高浜発電所1、2号炉
審査会合における指摘事項の回答
(運転期間延長認可申請関係)

平成27年12月2日
関西電力株式会社

高浜発電所1、2号炉 審査会合における指摘事項の回答一覧表

過渡回数設定のイメージ(1号起動の例)

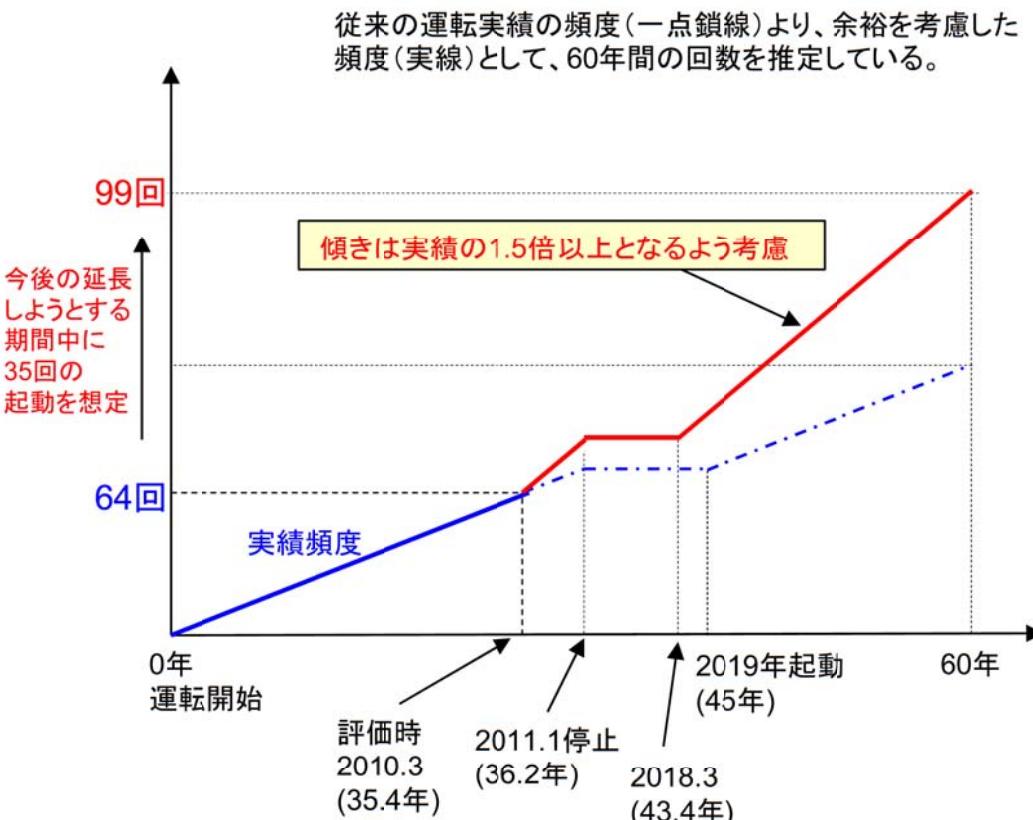
No.	指摘事項	回答
0929-1 特別点検	格納容器サンプスクリーンの事故時機能に係る格納容器塗装の劣化を考慮した影響について整理すること。	平成27年●月●日 P2～P7
0929-2 低サイクル疲労	延長しようとする期間を実績過渡回数に基づく疲労評価としている考え方と評価における余裕について整理すること。	平成27年●月●日 P9～P15
0929-3 IASCC	高経年化対策として今後も継続するとしている目視点検の考え方、炉内構造物取替えの考え方を整理すること。	平成27年●月●日 P17
0929-4 コンクリート強度等	1次遮蔽壁の温度解析における最高温度の保守性について、解析手段の観点から整理すること。	平成27年●月●日 P19～21

運転実績過渡は2009年度末までの実経験回数を用い、それ以降は、実績と今後60年までの運転想定を以下のように考慮して、これを超えないと想定する余裕をもった回数を設定

- ①各過渡の実績発生頻度に対して、将来の発生頻度を一定倍(1.5倍以上)した保守的な頻度で60年を推定
- ②高浜1, 2号炉の場合は、新規制基準への適合対応のため長期停止中(2011~2019予定)となっているが、保守的に停止は2017年度末までと想定

1次遮蔽壁における解析による最高温度と制限値の比較(1号炉)

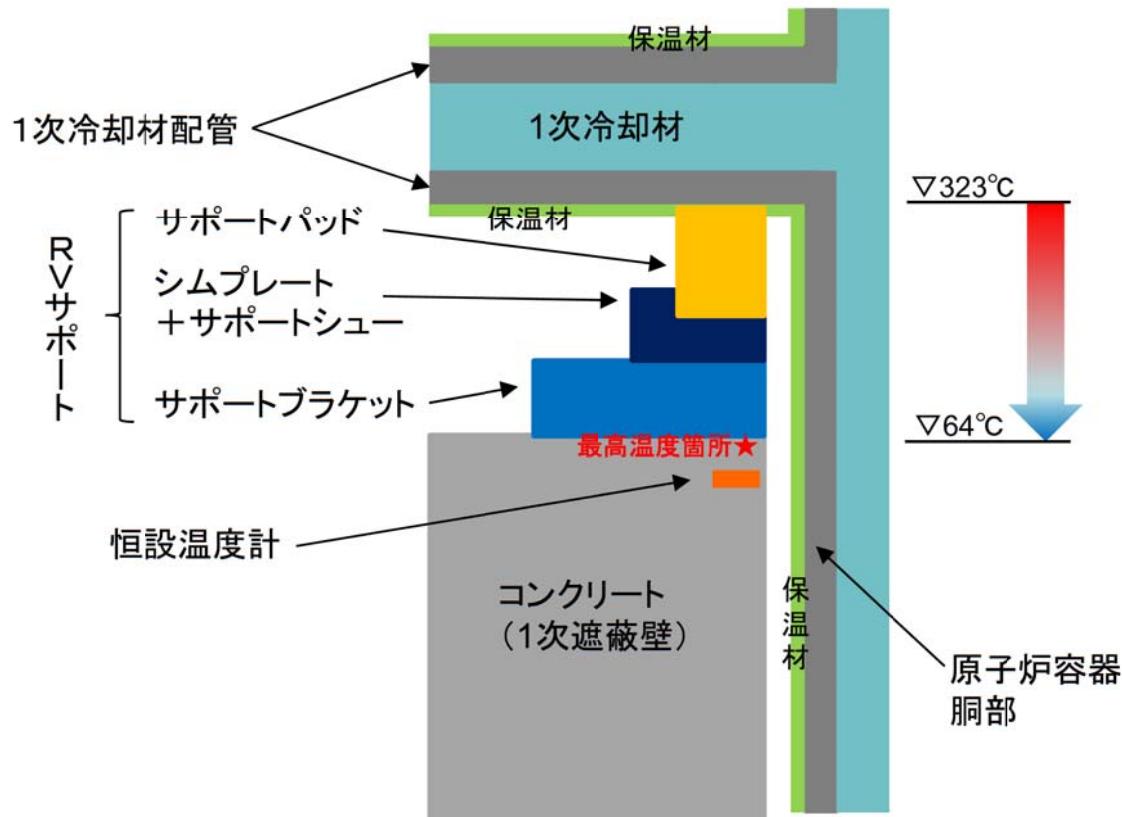
No.	指摘事項	回答
0929-1 特別点検	格納容器サンプスクリーンの事故時機能に係る格納容器塗装の劣化を考慮した影響について整理すること。	平成27年●月●日 P2～P7
0929-2 低サイクル疲労	延長しようとする期間を実績過渡回数に基づく疲労評価としている考え方と評価における余裕について整理すること。	平成27年●月●日 P9～P15
0929-3 IASCC	高経年化対策として今後も継続するとしている目視点検の考え方、炉内構造物取替えの考え方を整理すること。	平成27年●月●日 P17
0929-4 コンクリート強度等	1次遮蔽壁の温度解析における最高温度の保守性について、解析手段の観点から整理すること。	平成27年●月●日 P19～21

1次遮蔽壁における熱による強度低下の評価について、温度解析で求めた最高温度は制限値に対して余裕が小さい結果となっているが、下記を考慮すると、保守性を踏まえた適切な解析手段によって得られた値であり、実機の1次遮蔽壁の温度に対して裕度を有していると判断している。

- 【解析モデル】1次遮蔽壁は原子炉容器側の面および1次冷却材配管側の面以外は熱が逃げない断熱モデルとしている
- 【入力条件】各部位の熱伝導率は、文献等に基づき適切に設定している
- 【入力条件】サポートパッドの配管接触部の温度は、1次冷却材温度と等しい値としている
- 【入力条件】冷却空気温度は、実機の測定温度の方が低いことを確認している
- 【入力条件】RVサポート、コンクリート(1次遮蔽壁)の寸法等について、許容差(施工誤差、磨耗等)を考慮しても、最大で0.5°C程度の温度上昇であることを確認している
